**CITTA' METROPOLITANA DI VENEZIA
COMUNE DI CHIOGGIA**

**RISPOSTA ALLA RICHIESTA DI INTEGRAZIONE PROT. 74986
DEL 22/12/2022**

**AUMENTO DEL QUANTITATIVO DI RIFIUTI PER IL
COMPLETAMENTO DELLA RICOMPOSIZIONE AMBIENTALE
DEL LAGHETTO ARTIFICIALE SITO ALL'INTERNO
DELL'AREA SPORT 2000 IN LOCALITA' CAVANELLA
D'ADIGE**

Ecostile Srl

Figura 1: Ortofoto Aerea data marzo 2020 (2 anni prima della misura GPS del cedimento)

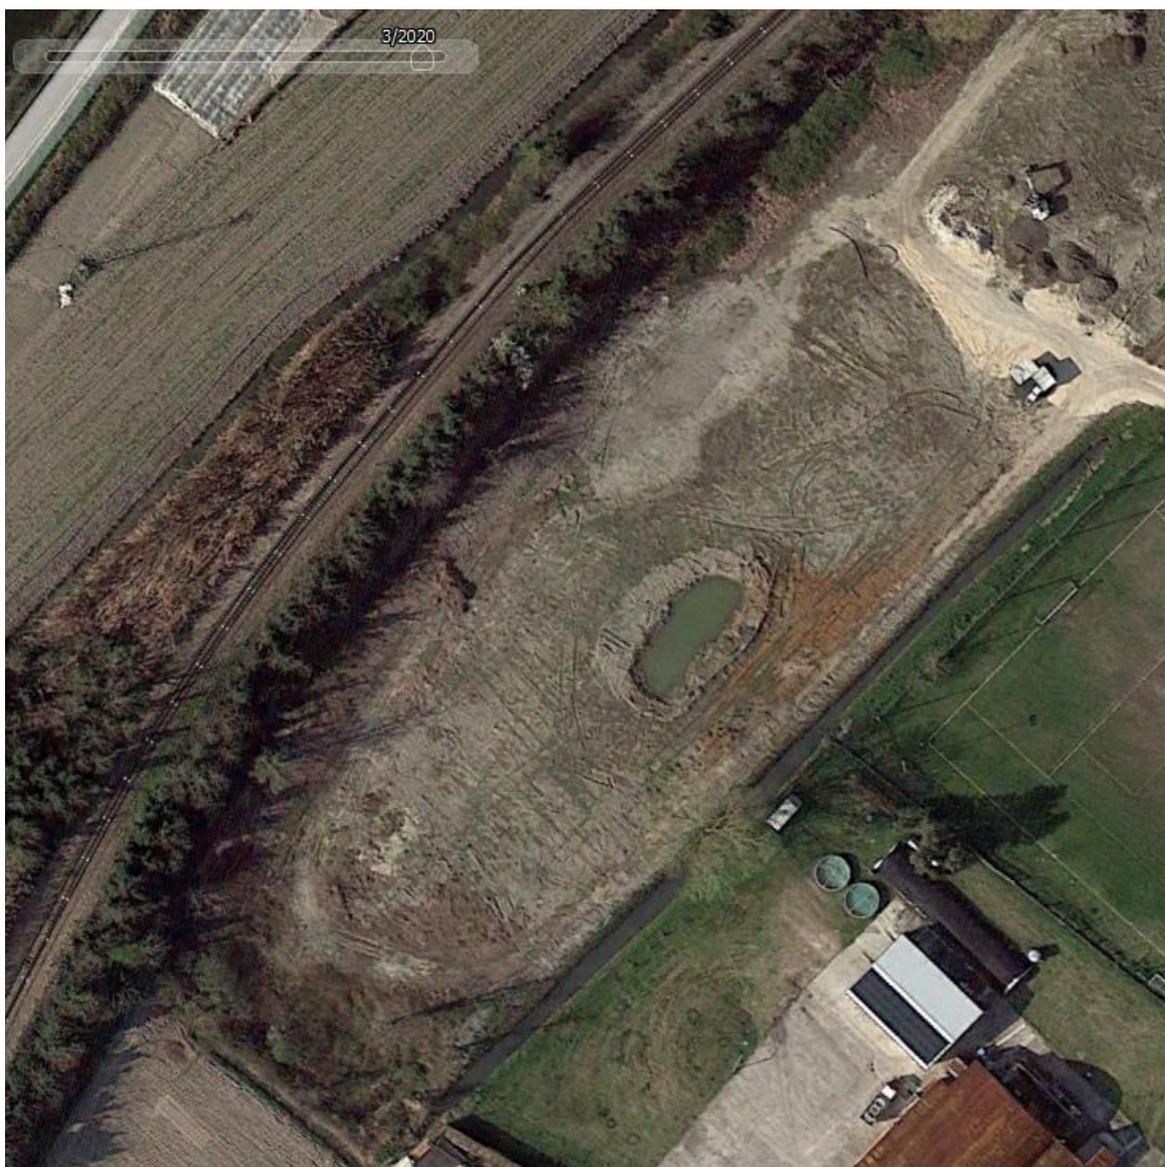
- **Con riferimento al cedimento nell'Area A1 sia data indicazione dell'effettivo cedimento misurato dal 2008 ad oggi.**
- **Sia chiarito il metodo di calcolo dei cedimenti per l'intero spessore indicato a pag. 9 della relazione tecnica. Infatti, viene calcolato il cedimento sui primi 30 cm in base alle prove su piastra; questo viene esteso con il medesimo valore nei 13 strati sottostanti (spessore 400 cm/30 cm = 13 strati). Si evidenzia però che gli strati sottostanti però dovrebbero essere più consolidati a causa del carico dei terreni sovrastanti. Il 13° strato ha già tutto o in parte il carico dei primi 12 strati sopra e dovrebbe subire minori cedimenti.**

- Il cedimento medio dell'Area A1 che si è stimato essere avvenuto negli anni, dai primi conferimenti ad oggi è di 459 mm, come individuato in Tabella 4 del ELAB_01_Relazione Tecnica, ottenuto da misurazioni GPS dell'area, con precisione centimetrica, e mediato su tutta la superficie.

Si sottolinea tuttavia che il valore sopra indicato è medio; infatti, il conferimento dei rifiuti e quindi la loro compattazione e il cedimento è iniziato dal 2008 in alcune porzioni dell'area A1 mentre nel settore centrale dell'area A1 ha visto i conferimenti dal 2017 in poi ed è stato concluso nel 2020 (vedi Figura 1).

Il riempimento della porzione A1 del laghetto era stato portato a livello, e alla data della misurazione (2022) si sono osservati gli abbassamenti delle quote riportati.

A questi abbassamenti si devono sommare i cedimenti che dovranno avvenire, ancora una volta medi, stimati con le prove su Piastra eseguite in sito sull'area A1, pari a 190 mm.

Tali misurazioni portano l'area A1 ad avere un cedimento totale di 649 mm, che su 4 m corrisponde al 16 % di compattazione.

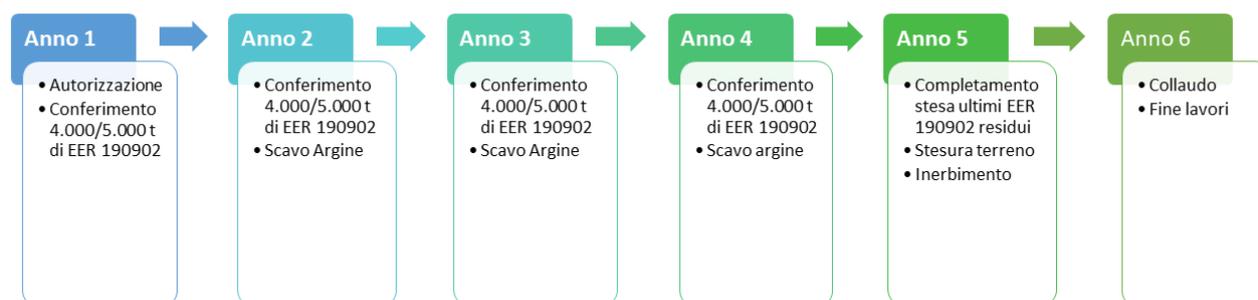
d) “Sia fornito un crono programma aggiornato relativamente ai conferimenti dei fanghi necessari per il completamento della ricomposizione ambientale del laghetto artificiale.”

Qui di seguito viene riportato il cronoprogramma previsto per il completamento del ripristino ambientale dell'area. Si osserva che si possono solo stimare i periodi di conferimento in quanto la produzione del rifiuto prodotto dalla filtrazione e decantazione delle acque utilizzate a scopo potabile varia molto in funzione degli apporti meteorici dei fiumi. I conferimenti, infatti, dipendono da quanti solidi sospesi sono presenti nelle acque dei fiumi, che vengono fatti sedimentare con la potabilizzazione delle acque. Considerato che i conferimenti provengono da impianti di potabilizzazione di acque prelevate dai fiumi Adige e Po, se questi fiumi risultano scarsi e privi di acqua a causa delle poche precipitazioni, saranno a loro volta acque meno torbide e di conseguenza i rifiuti derivati dalla filtrazione saranno inferiori. Tuttavia, i conferimenti negli anni scorsi si sono attestati mediamente intorno ai 4.000/5.000 tonnellate. Si riporta un flow chart della previsione dei lavori.
